REFERENCIA: informe final de monitoreo a la implementación de acciones establecidas en la Norma Técnica Colombiana NTC 6047/13 "Accesibilidad al medio físico"

INFORME DE MONITOREO A LA IMPLEMENTACIÓN DE ACCIONES ESTABLECIDAS EN LA NORMA TÉCNICA COLOMBIANA NTC 6047/13. "ACCESIBILIDAD AL MEDIO FÍSICO".

Tipo de Informe	Preliminar <input type="checkbox"/>	Final <input checked="" type="checkbox"/>	Fecha de elaboración del informe:	11/12/2023
Proyecto	Norma Técnica Colombiana NTC 6047 de 2013. Accesibilidad al medio físico.			
Líder del proceso/ Cargo y dependencia	Subdirector General de Gestión Corporativa / SGGC			
Líder operativo del Proceso/ cargo y dependencia	Subdirector Técnico de Recursos Físicos / STRF			
Tipo de seguimiento	Monitoreo a la implementación de acciones establecidas en la Norma Técnica Colombiana NTC 6047/13 "Accesibilidad al medio físico".			
Objetivo	Monitorear la implementación de los criterios de accesibilidad, establecidos en la Norma Técnica Colombiana NTC 6047 de 2013 – “Accesibilidad al medio físico”, relacionados con la accesibilidad, señalización y seguridad en el espacio físico del edificio del IDU.			
Alcance	Verificar y hacer seguimiento a la implemen

Tabla 3. Registro fotográfico

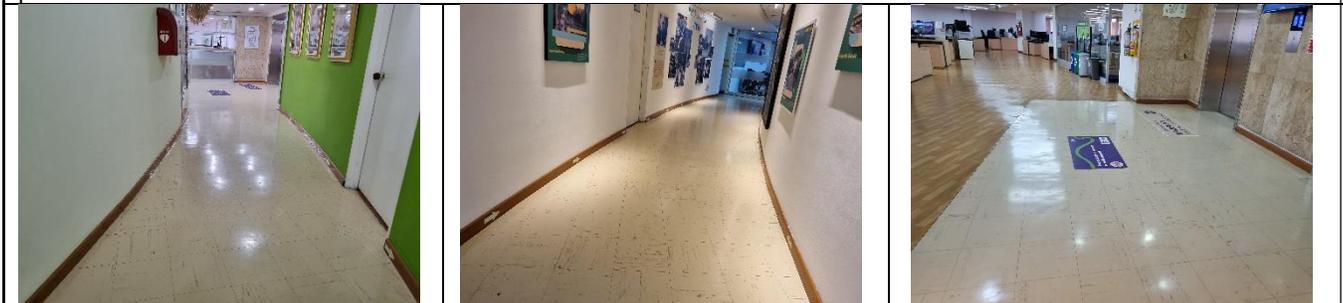
Las escaleras cuentan con una baranda en la parte interna de la escalera con dos tubos, en la parte externa pasamanos de un tubo, demarcadas en color amarillo de fácil ubicación. Se recomienda valorar y mejorar las cintas antideslizantes de las escaleras del edificio del IDU, ya que algunas de éstas se observaron en regular estado, previniendo así posibles accidentes por caídas.

Los pasillos del edificio de la sede IDU calle 22, se encuentran iluminados con luz natural y artificial constante, cuyos controles son manipulados estrictamente por el personal de seguridad del Instituto, no está al alcance de los usuarios. Los espacios de aproximación a salidas a escaleras y ascensores, están señalizadas; sin embargo, se recomienda mejorar la señalización para ubicación de ascensores y salidas a escaleras, para personas en condición de discapacidad visual.

El área de ascensores, se observó debidamente señalizada tanto en el exterior como en su interior. En la cabina se identificó dos controles de pulsación, uno de ellos para personas en sillas de ruedas y de talla baja, incluido el lenguaje en braille, además de tener informador de voz, lo anterior para personas en condición de discapacidad visual y auditiva.

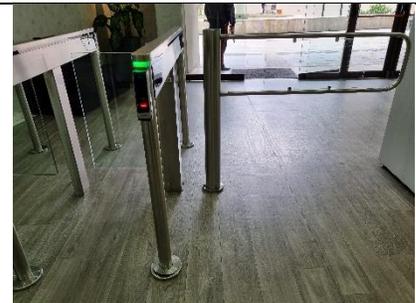
Los baños del edificio, tienen la misma tipología en todos los pisos, en los cuales se observó que los lavamanos como los orinales, no están adecuados, al menos uno de ellos, para personas en sillas de ruedas y de talla baja. Personal de la STRF manifestó que se adecuará el baño del piso 5, por ser un piso intermedio. Se observó que, las puertas de acceso son de bisagras de vaivén, lo que permite el ingreso y salida segura de personas en sillas de ruedas.

En el área de Atención al Ciudadano, se observó la habilitación de un baño para hombres y un baño para mujeres, para el uso de usuarios en general, adicionalmente adecuados para personas en sillas de ruedas, se observó el espacio para el sanitario con barras de seguridad para el apoyo y estabilidad a los usuarios con o sin discapacidad, proporcionando facilidad en su movilidad durante su uso, entrada y salida. Sin embargo, se identificó que los lavamanos no están adecuados para personas en sillas de ruedas y de talla baja. Personal de la STRF manifestó que se adecuará los lavamanos, para dar cumplimiento con los criterios de la norma.

El pasillo de comunicación entre la salida/entrada a los baños y la zona de atención del área de atención al ciudadano, está debidamente señalizado, con cintas de seguridad en franjas de color amarillo para contrastar con el color del piso, el cual es de contraste y superficie rugosa por seguridad, además se observó que este pasillo no tiene obstáculos tipo gradas, dado que está adecuado tipo rampa.

El área de Atención a la Ciudadanía, está ubicada en el primer piso del edificio, con acceso mediante escaleras y rampas, debidamente señalizadas con demarcación en color amarillo, cintas antideslizantes, tabletas podotáctiles de guía y alerta, ubicadas en la rampa de acceso externa y en toda el área de la plazoleta exterior del edificio, guiadas hacia la entrada del punto de atención al ciudadano.
